Dotyczy postępowania o udzielenie zamówienia publicznego w trybie podstawowym pn.: **Budowa czterdziestu domków rekreacyjnych, budynku usługowo-konferencyjnego oraz budynku rekreacji wraz z infrastrukturą towarzyszącą i elementami małej architektury – etap I: Budowa 10 domków sześciuosobowych, 10 domków czteroosobowych oraz budynku konferencyjnego.**

Zamawiający działając na podstawie art. 284 ust. 2 ustawy z dnia 11 września 2019 roku Prawo Zamówień Publicznych (*tekst jednolity Dz. U. z 2022r. poz. 1710 z późn. zm. - dalej ustawa Pzp*) odpowiada na pytanie dotyczące treści SWZ, które wpłynęły do Zamawiającego w dniu 28.07.2023r. w następującym zakresie:

Nr zamówienia: **8/AKWAMARINA/2023**

Wizualizacja stojaka rowerowego:

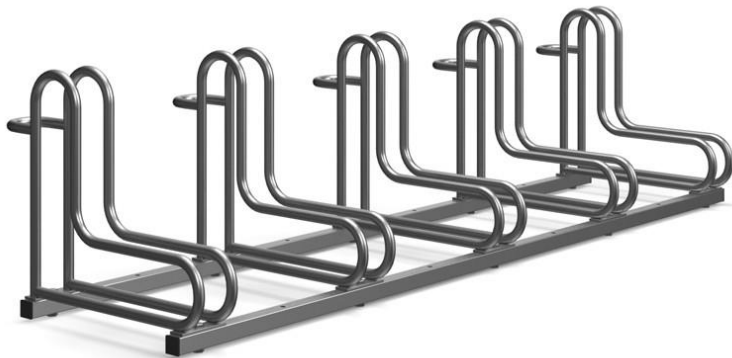
Proszę o załączenie opisu, rysunków stojaków na rowery

Odpowiedź: Zamawiający oczekuje stojaków na rowery o następujących parametrach:

- stojak rowerowy przeznaczony na 5 rowerów;
- ramiona w kształcie litery „L”;

- możliwość regulacji kąta ustawienia ramion;
- optymalny rozstaw stanowisk rowerowych - pozwalający swobodnie zaparkować rowery, niezależnie od ich wielkości;
- stojak wykonany z profili co najmniej 30 x 30 mm (podstawa) oraz rurystalowej co najmniej \varnothing 18 x 2 mm (ramionka);
- stal ocynkowana (zabezpieczenie przed korozją).

Kolorystyka: srebrny błysk.

- długość: 180 cm (\pm 2cm);
- szerokość: 42 cm (\pm 3cm);
- wysokość całkowita od podłoża: 47 cm (\pm 3cm);
- odległość kół od siebie: ok. 42 cm (\pm 2cm);
- szerokość na koło: 6 cm (\pm 1cm);
- waga: 20 kg (\pm 4kg).

Mocowanie: kotwami do podłoża
